**Verslag huishoudelijke elektrische installatie op laagspanning en zeer lage spanning****Algemeen:**

Referentie: 011-20260703-04	Datum controle: 03/07/2026
Keurder: 011

Eigenaar: Onbekend	EAN-code: Onbekend
Adres installatie: Timmerdonckstraat 3 bus 13, 2650 - Edegem	Nummer teller(s): 44635773
Distributienetbeheerder installatie: Fluvius	
Datum uitvoering installatie: ☒ Vóór 01/10/1981 ☐ Tussen 01/10/1981 en 01/06/2020 ☐ Vanaf 01/06/2020	
Type: ☒ Woonenheid ☐ Niet-huishoudelijk ☐ PV ☐ Batterij ☐ Laadpaal

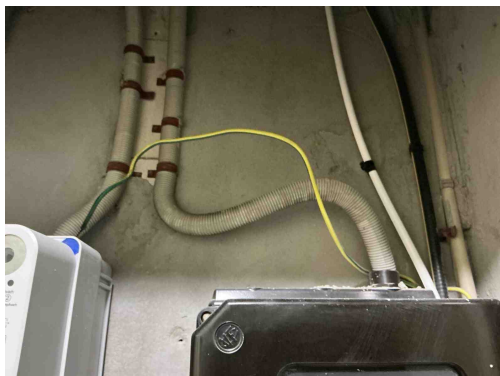
B34 - Het kabeltype van de meterbord verbinding aan de oorsprong van de installatie beantwoordt niet aan de minimale vereisten vastgelegd door de distributienet beheerder. (Boek1: 1.5 + SYNERGRID C1/107)

Opmerking: Oa VOB

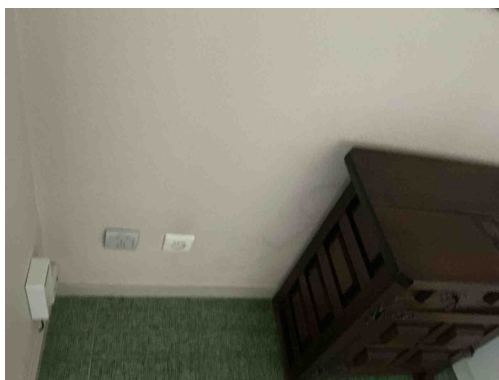
B17 - De voedingsspanning is niet op elk bord vermeld (Boek 1: 3.1.3.3).

Opmerking: Oa bord 1

B04 - De aanduiding van de kringen, klemmen en/of schakelapparatuur ontbreekt, is onjuist of is onvolledig (Boek 1: 3.1.3.1/5.1.6.1).

Opmerking: Oa bord 1

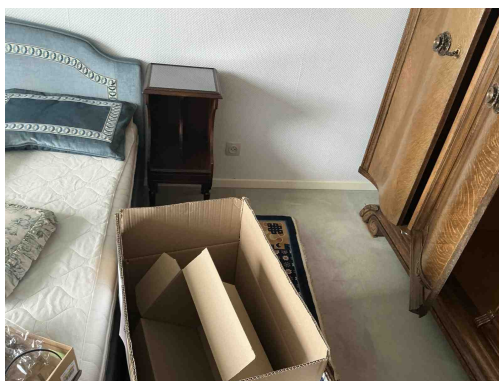
B17 - De voedingsspanning is niet op elk bord vermeld (Boek 1: 3.1.3.3).
Opmerking: Oa bord 1

B04 - De aanduiding van de kringen, klemmen en/of schakelapparatuur ontbreekt, is onjuist of is onvolledig (Boek 1: 3.1.3.1/5.1.6.1).
Opmerking: Oa bord 1

B06 - Het elektrisch verdeelbord heeft niet de minimale beschermingsgraad IPXX-B in een gewone ruimte (Boek 1: 4.2.2.3).
Opmerking: Oa bord 1

A20 - Er bevindt zich een contactdoos zonder beschermingsgeleider in de elektrische installatie. Deze is niet geplaatst achter een differentieelstroombeschermingsinrichting met grote (max. 30mA) of zeer grote (max. 10mA) gevoeligheid.
Opmerking: Oa slaapkamer, inkom, woonkamer, ...

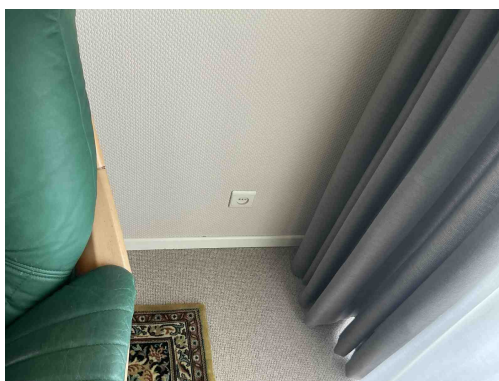
A20 - Er bevindt zich een contactdoos zonder beschermingsgeleider in de elektrische installatie. Deze is niet geplaatst achter een differentieelstroombeschermingsinrichting met grote (max. 30mA) of zeer grote (max. 10mA) gevoeligheid.

Opmerking: Oa slaapkamer , inkom, woonkamer, ...

T11 - De contactdozen waarvan de toegekende stroomsterkte maximaal 16A en de toegekende spanning maximaal 250V bedraagt en niet bedoeld zijn voor de voeding van een of meerdere verbruikstoestellen voor een specifiek doel en niet geplaatst zijn in of op schakel- en verdeelborden, beschikken niet of IPXX-D (incl. gemeenschappelijke delen residentieel geheel) (Boek 1: 4.2.2.3/5.3.5.2).

Opmerking: Oa slaapkamer , keuken

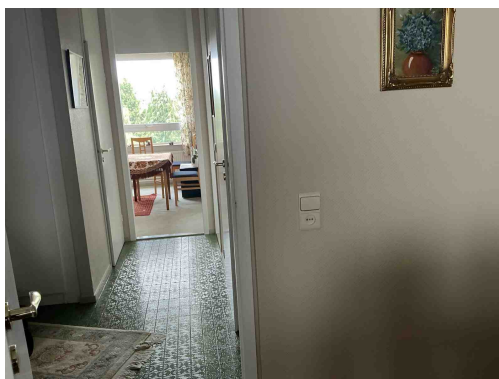
A20 - Er bevindt zich een contactdoos zonder beschermingsgeleider in de elektrische installatie. Deze is niet geplaatst achter een differentieelstroombeschermingsinrichting met grote (max. 30mA) of zeer grote (max. 10mA) gevoeligheid.

Opmerking: Oa slaapkamer , inkom, woonkamer, ...

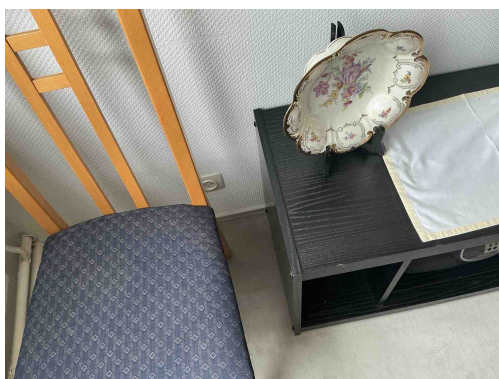
A20 - Er bevindt zich een contactdoos zonder beschermingsgeleider in de elektrische installatie. Deze is niet geplaatst achter een differentieelstroombeschermingsinrichting met grote (max. 30mA) of zeer grote (max. 10mA) gevoeligheid.

Opmerking: Oa slaapkamer, inkom, woonkamer, ...

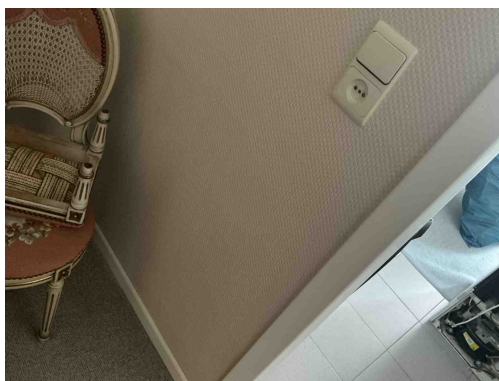
A20 - Er bevindt zich een contactdoos zonder beschermingsgeleider in de elektrische installatie. Deze is niet geplaatst achter een differentieelstroombeschermingsinrichting met grote (max. 30mA) of zeer grote (max. 10mA) gevoeligheid.

Opmerking: Oa slaapkamer, inkom, woonkamer, ...

T11 - De contactdozen waarvan de toegekende stroomsterkte maximaal 16A en de toegekende spanning maximaal 250V bedraagt en niet bedoeld zijn voor de voeding van een of meerdere verbruikstoestellen voor een specifiek doel en niet geplaatst zijn in of op schakel- en verdeelborden, beschikken niet of IPXX-D (incl. gemeenschappelijke delen residentieel geheel) (Boek 1: 4.2.2.3/5.3.5.2).

Opmerking: Oa slaapkamer, keuken

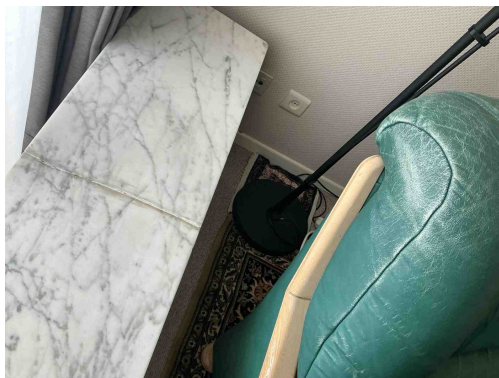
A20 - Er bevindt zich een contactdoos zonder beschermingsgeleider in de elektrische installatie. Deze is niet geplaatst achter een differentieelstroombeschermingsinrichting met grote (max. 30mA) of zeer grote (max. 10mA) gevoeligheid.

Opmerking: Oa slaapkamer , inkom, woonkamer, ...

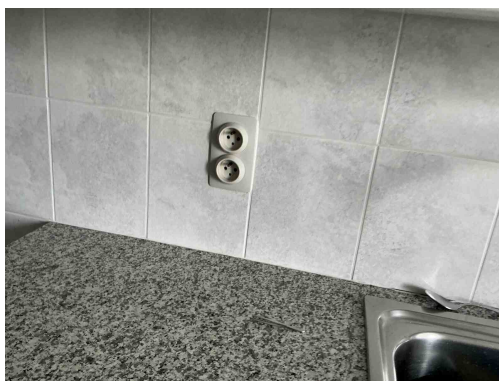
A20 - Er bevindt zich een contactdoos zonder beschermingsgeleider in de elektrische installatie. Deze is niet geplaatst achter een differentieelstroombeschermingsinrichting met grote (max. 30mA) of zeer grote (max. 10mA) gevoeligheid.

Opmerking: Oa slaapkamer , inkom, woonkamer, ...

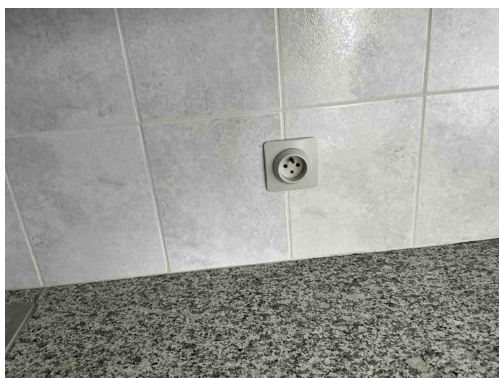
T11 - De contactdozen waarvan de toegekende stroomsterkte maximaal 16A en de toegekende spanning maximaal 250V bedraagt en niet bedoeld zijn voor de voeding van een of meerdere verbruikstoestellen voor een specifiek doel en niet geplaatst zijn in of op schakel- en verdeelborden, beschikken niet of IPXX-D (incl. gemeenschappelijke delen residentieel geheel) (Boek 1: 4.2.2.3/5.3.5.2).

Opmerking: Oa slaapkamer , keuken

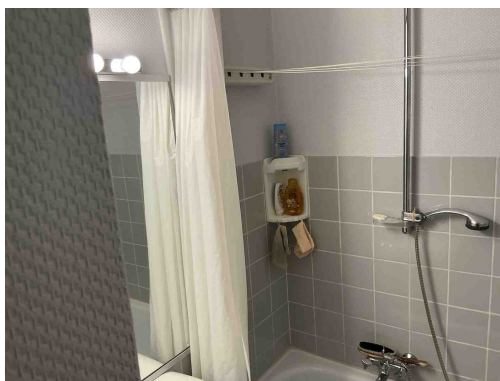
T11 - De contactdozen waarvan de toegekende stroomsterkte maximaal 16A en de toegekende spanning maximaal 250V bedraagt en niet bedoeld zijn voor de voeding van een of meerdere verbruikstoestellen voor een specifiek doel en niet geplaatst zijn in of op schakel- en verdeelborden, beschikken niet of IPXX-D (incl. gemeenschappelijke delen residentieel geheel) (Boek 1: 4.2.2.3/5.3.5.2).

Opmerking: Oa slaapkamer , keuken

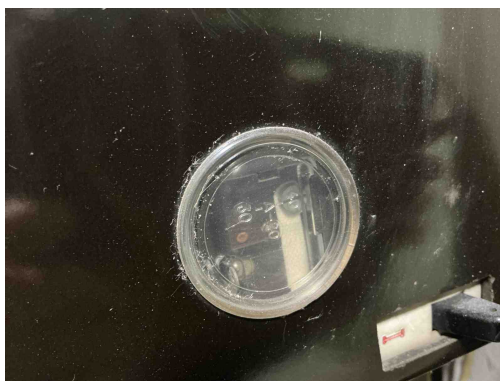
T17 - Het verlichtingstoestel, gevoed op laagspanning, in volume 2 van de badkamer is niet minstens IPX4 (spatwaterdicht) (Boek 1: 7.1).

Opmerking: Oa bad
